Flughafen Zürich

Plangenehmigung

Ausbau der Parkieranlagen

- Parkhaus 6 – Erweiterung Ost (P6 Ost)
 - Parkdeck P70
 - Parkplätze P9, P12-100 und P16
 - Parkhaus P64
-

Abb. 3: Entwicklung Passagierverkehr, PW-Fahrten und Anzahl Parkplätze (indexiert, 2007=100Prozent) (Quelle: «Prüfbericht», EWP, 2. März 2011, S. 5)

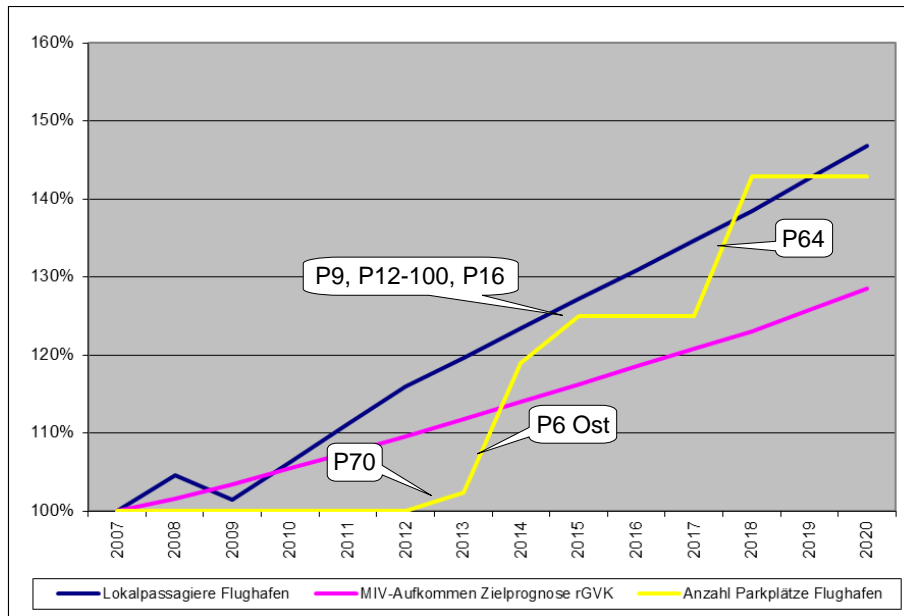
Zwar führt EWP aufgrund verschiedener kritischer Punkte (Modellgenauigkeit durch Off-Airport-Parkplätze, Umfang der Reserven, unsichere Zunahme der Selbstfahrer und Einbezug der Modalsplit-Ziele) eigene Anpassungen an der Bedarfsberechnung ein, hält jedoch fest: «Das Gutachten zeigt auf, wie sich das Verkehrsaufkommen des MIV am Flughafen über die kommenden Jahrzehnte entwickelt und welche Parkplätze für die Abwicklung dieses Verkehrs benötigt werden. Der Nachweis basiert auf den Grunderhebungen 2003 und 2009 sowie auf den Prognosen aus den Arbeiten zum SIL-Prozess. Die Prognose der Parkplatzbelegung berücksichtigt den Tagesgang sowie die überdurchschnittlich lange Parkierungsdauer am Flughafen. Die getroffenen Annahmen und die abgeleiteten Schlussfolgerungen sind nachvollziehbar. [...] Die nachfolgende Grafik zeigt, dass mit dem vorgesehenen Ausbau gemäss Gesuch der Parkraum bezogen auf den heutigen Zeitpunkt ungefähr parallel zum Wachstum des lokalen – und damit für den landseitigen Verkehr relevanten – Passagieraufkommens wächst.»

Abb. 4a: Rampenkonzept Butzenbühl
(Quelle: Bericht «Verkehrsmodellberechnung und Leistungsbeurteilung Flughafen Zürich inkl. «The Circle»», S. 3, Teamverkehr, 1.9.2010)

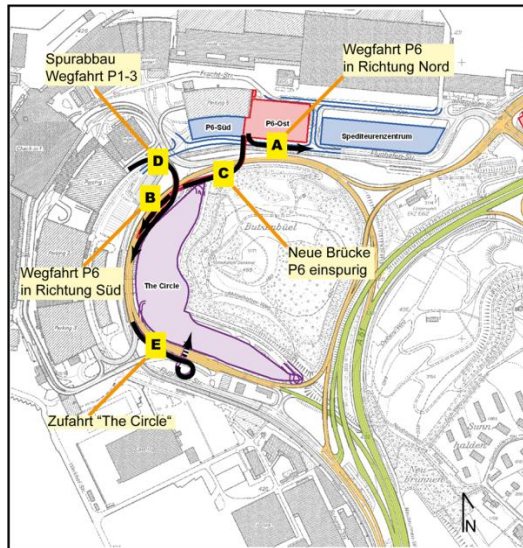
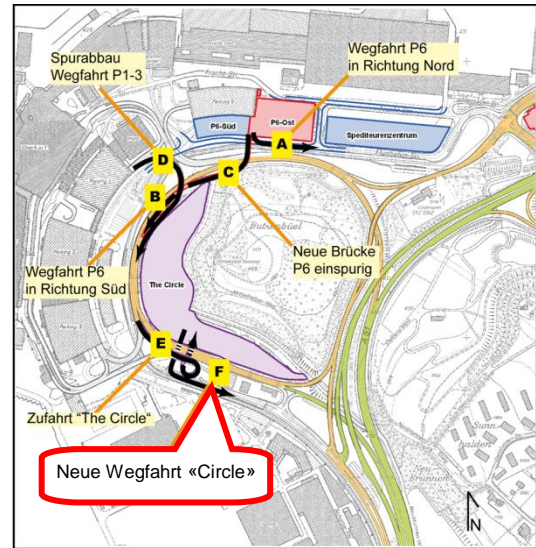
Die einspurige Wegfahrt vom Butzenbuelring auf die A51 hatte sich als kapazitätsmässig problematisch erwiesen, da es dort in der Abendspitzenstunde zu problematischen Situationen mit Rückstaus hätte kommen können. Mit der Projektanpassung für die Wegfahrt aus dem «Circle» (neu via Unterführung unter dem Butzenbuelring und via Flughafenstrasse) konnte die Situation wesentlich verbessert werden. Die Anpassung ist in den folgenden Abbildungen dargestellt:

Abb. 4b: Überarbeitetes Rampenkonzept Butzenbühl
(Quelle: Bericht Baugesuch «The Circle», Verkehrsmodellberechnung und Leistungsbeurteilung Flughafen Zürich inkl. «The Circle»», S. 4, Teamverkehr, 21.10.2011)
